Progetto per la realizzazione di impianto eolico denominato "Poggio alle Pancole" Comune di Lajatico (PI).  
Codice della procedura 7874 data di avvio 4-1-2022.

**Progetto per la realizzazione di un impianto eolico, denominato "Poggio alle Pancole", costituito da n. 7 aerogeneratori, per una potenza complessiva pari a 42 MW, e delle rispettive opere di connessione alla RTN, da realizzarsi nel Comune di Lajatico (PI). Cod procedura 7874**

**OSSERVAZIONI – ALLEGATO 3**

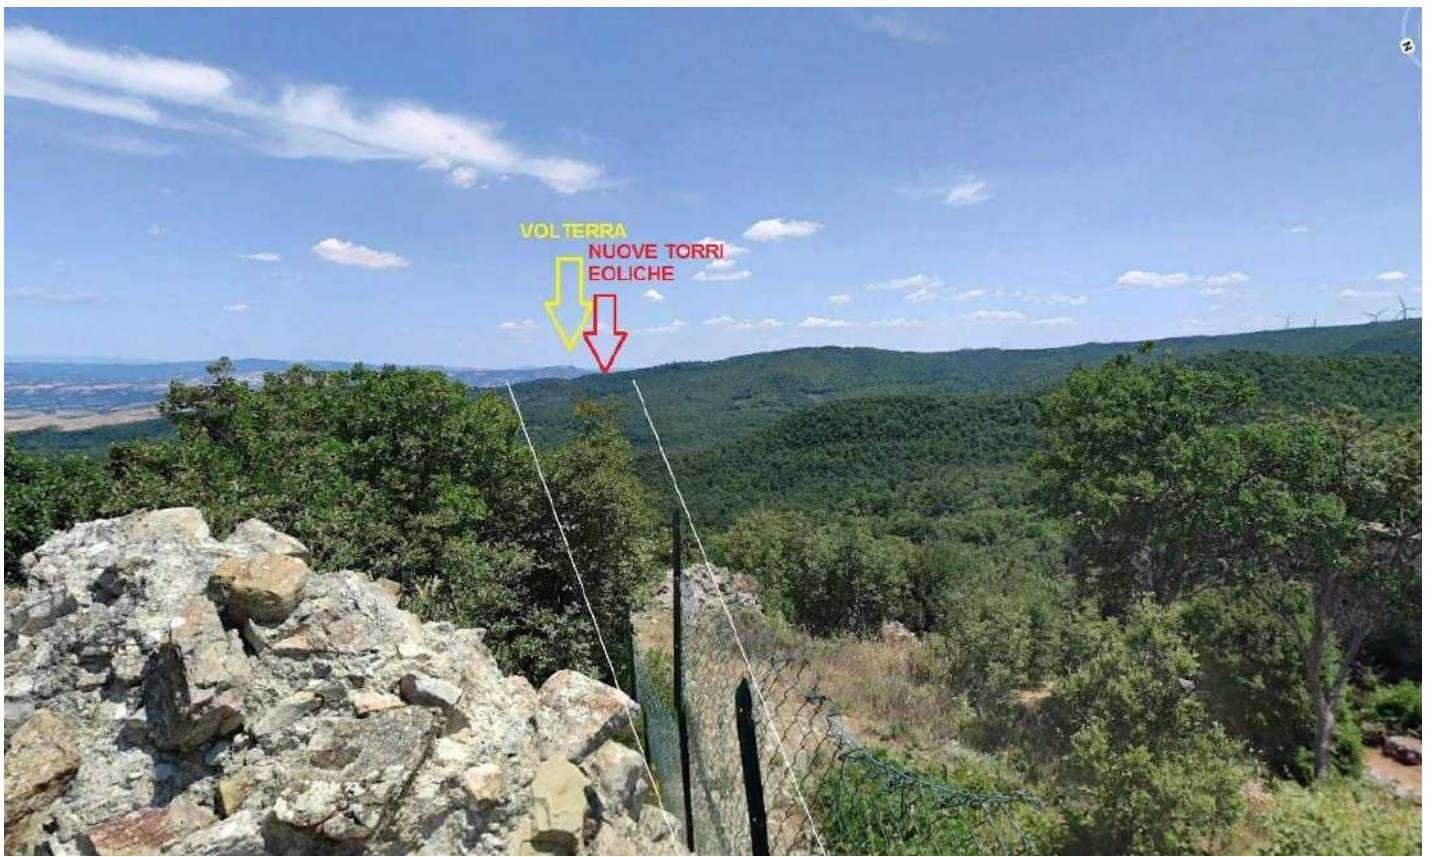
Il progetto del nuovo parco eolico invece è posto proprio lungo la direttrice Rocca di Pietracassia – Volterra, e le prime torri eoliche sono site ad una distanza molto ridotta dalla Rocca (meno di 2 chilometri). La realizzazione del Parco potrebbe perciò distruggere per sempre la più importante direttrice visiva storica che ancora possiamo apprezzare, con grave, insipiente e irreparabile danno al paesaggio, alla storia e alla cultura del territorio.

*Vista dalla Rocca di Pietracassia verso Volterra – il nuovo parco eolico andrebbe ad impattare proprio sulla direttrice, e posto a meno di 2 chilometri, impedirebbe la vista di Volterra dalla Rocca; il parco eolico esistente, visibile sulla destra, è posto tra 4 e 6 chilometri, ed è parzialmente nascosto da un colle più alto.*

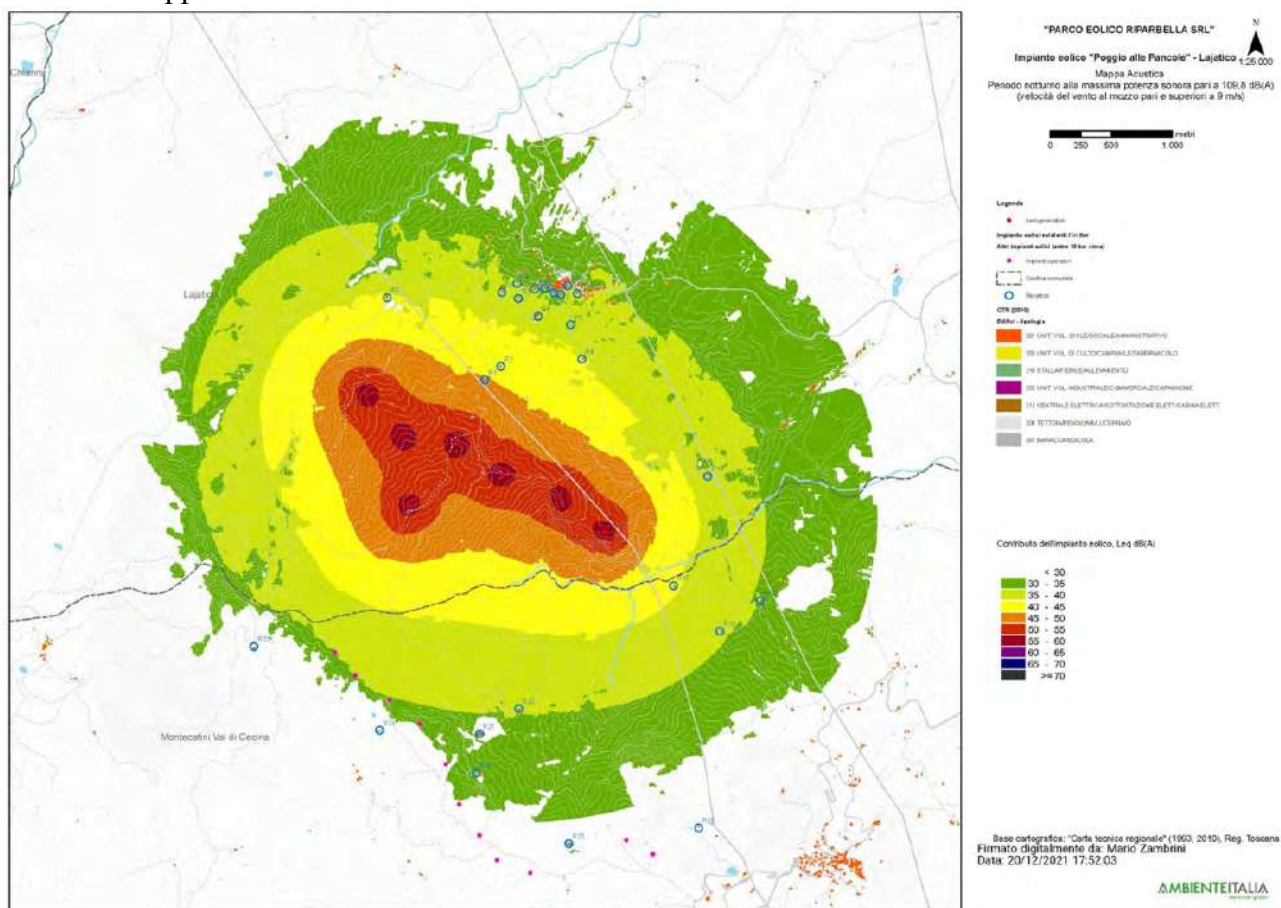
3. Nella valutazione del criterio differenziale a finestre chiuse si fa riferimento a un modello di facciata del fabbricato assolutamente non verosimile: il potere fonoisolante di un vetro 3 mm viene dichiarato 30 dB. Il potere fonoisolante di un vetro 3 mm, basta fare una veloce ricerca in letteratura, non supera i 25 dB e se ragioniamo di infisso nel suo complesso non siamo sopra i 20 dB. L'assunto della stanza 4 metri per 4 metri e volume 43 mc non è assolutamente cautelativo perché le camerette abitabili hanno superfici di calpestio inferiori ai 10 mq e volumi inferiori ai 30 mc. In ogni caso è pieno di stanze con superficie di calpestio inferiore ai 16 mq, basta una qualsiasi camera matrimoniale. La stima dell'indice dell'isolamento di facciata è quindi del tutto sovrastimata, quindi errata e porta a dichiarare che il livello di rumore ambientale a finestre chiuse è inferiore al limite di applicabilità sia di giorno che di notte. Ciò non è corretto e, in situazioni di bassa rumorosità residua come stimata/misurata dai tecnici, quando il differenziale si applica, SI SUPERA. Risulta evidente che senza l'assunto della valutazione errato dell'isolamento di facciata il criterio differenziale a finestre chiuse risulta superato.

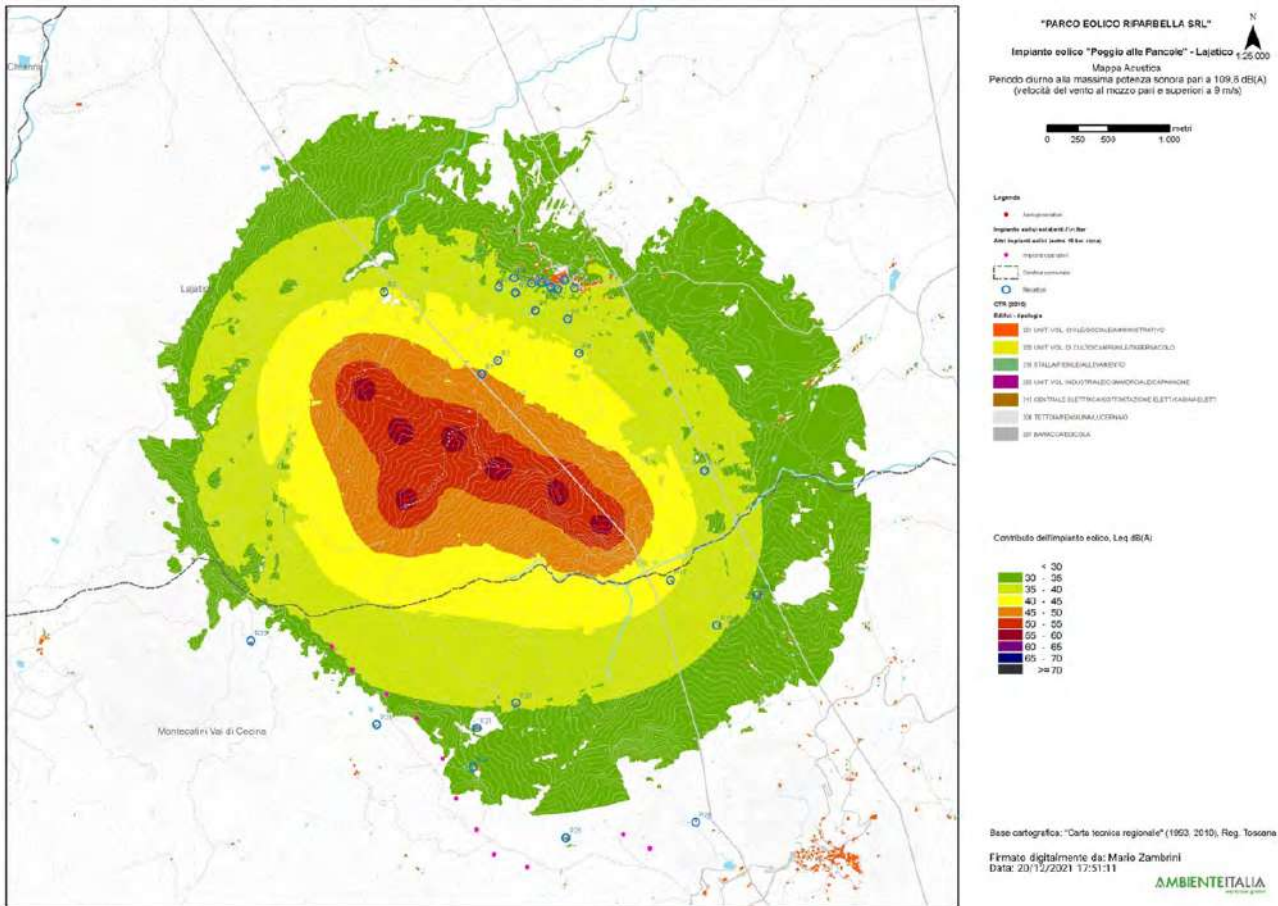
4. L'osservazione ancora più cogente riguarda l'assunto dell'abbattimento di una parete a finestre aperte pari a 10 dB. 10 dB di abbattimento, prova qualsiasi misura che si possa fare in qualsiasi situazione, può andare bene in caso di parete molto grande, di importante  $R_w$  e con finestra piccola, inferiore al 5% della superficie finestrata. Già una stanza normalissima di una cameretta con finestra 1,2x1,4, mediante misura a 1 m dalla facciata in esterno e una all'interno con fonometro a 1 m dalla finestra aperta e oltre 1 m dalle altre superfici riflettenti microfoni a 1,5 m di altezza non presenta abbattimento del rumore superiore a 6 dB, a meno di non avere all'interno un ambiente sovraccarico di arredi solo fonoassorbenti in una condizione assolutamente non realistica. Se poi ci spostiamo a una camera con una banale porta finestra da 1,2mx2,4m si perde un ulteriore dB di abbattimento e in situazioni, che esistono tranquillamente, di infissi ampi (tipo 1,8x2,4 o 2x2,4 o anche oltre) si arriva a situazioni in cui l'unico abbattimento che offre la parete è la riduzione di 3 dB dati dai coefficienti di riflessione di facciata. Coefficiente di riflessione di facciata che, oltretutto, qui non risulta valutato.

Se ne deduce che ipotizzando un abbattimento delle pareti inferiore a quello della valutazione e conforme alle stime riportate il criterio differenziale a finestre aperte si applica e SI SUPERA, sempre con riferimento ai bassi livelli di rumorosità registrati e che sono caratteristici della zona.

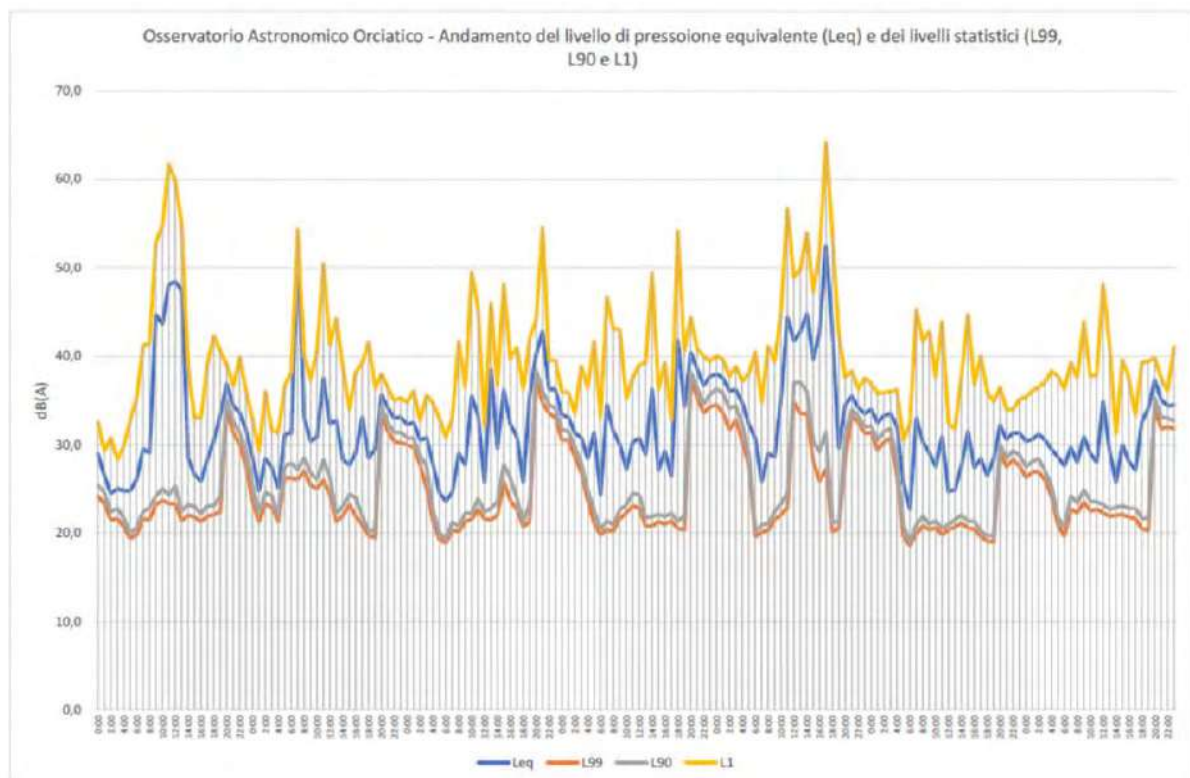
pagina 28 che in corrispondenza di livelli di pressione equivalente Leq intorno ai 45 dB(A), i livelli

di pressione istantanea L1 si aggirano intorno ai 63 e 65 dB(A) o comunque superiori a 50 dB(A) e questo per periodi di 4 e 9 ore, quindi per buona parte della giornata.
